CONSULTAS ADMINISTRATIVAS

CONSULTAS TÉCNICAS

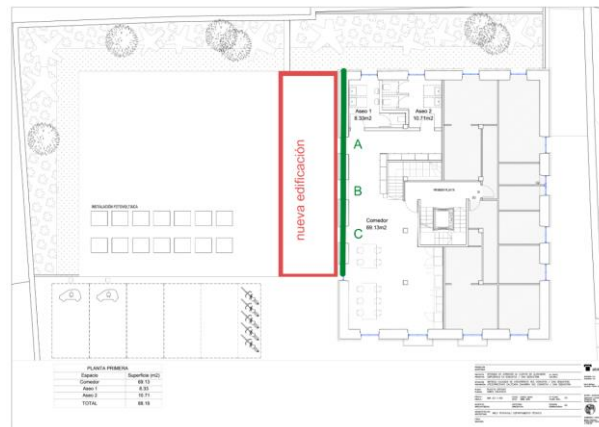
1. Ha habido varias consultas respecto a este punto, pero no nos queda clara la respuesta. Si no existen condiciones de retranqueo de un edificio respecto del otro, quiere decir que ambos edificios pueden compartir el muro que ahora actúa como fachada oeste. Si se propone levantar un volumen en planta 1, como se especifica en el dibujo adjunto, el muro señalado en línea verde, deja de tener carácter de fachada y pasa a muro medianil, o "tabique" separador. Perdiendo así sus características urbanísticas ya que nunca se vería desde el exterior y no afectaría a la composición de la fachada. ¿Se podrían modificar, en el eje vertical, los huecos señalados en el plano como A, B, C?

Los participantes en todo caso deberán consultar toda la documentación publicada en el Perfil del Contratante ya que el diseño deberá respetar las premisas publicadas en el Perfil del Contratante (bases, pliego técnico, consultas, aclaraciones...) así como la normativa de aplicación.

En relación a los huecos, deben atenerse a las premisas publicadas. Esto es, respetar los huecos previstos en el Proyecto de Rehabilitación (acorde a lo especificado en las preguntas técnicas 8 y 11 del documento "RESPUESTAS A PREGUNTAS 1" y las preguntas técnicas 2 y 9 del documento "RESPUESTAS A PREGUNTAS 2" publicados en el Perfil del Contratante.

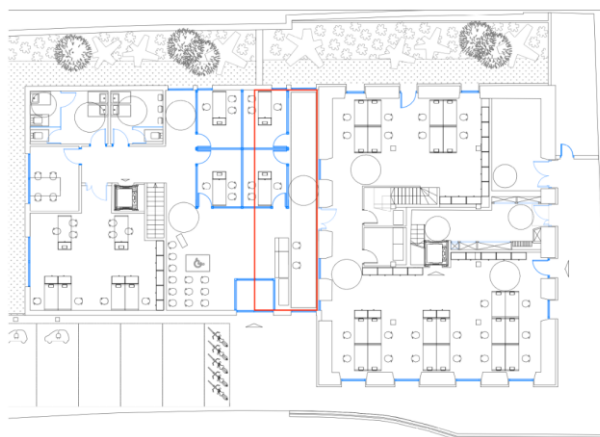
6. ¿Se podría utilizar la zona marcada en rojo (adjunto documento) como entrada, recepción y sala de espera o hay que respetar como en las propuestas 1.8m libres?

El proyecto publicado como planos base anteproyecto tiene carácter orientativo. Por ello, no necesariamente la distribución debe ser la misma siempre que se respete la normativa de aplicación (CTE, accesibilidad...).
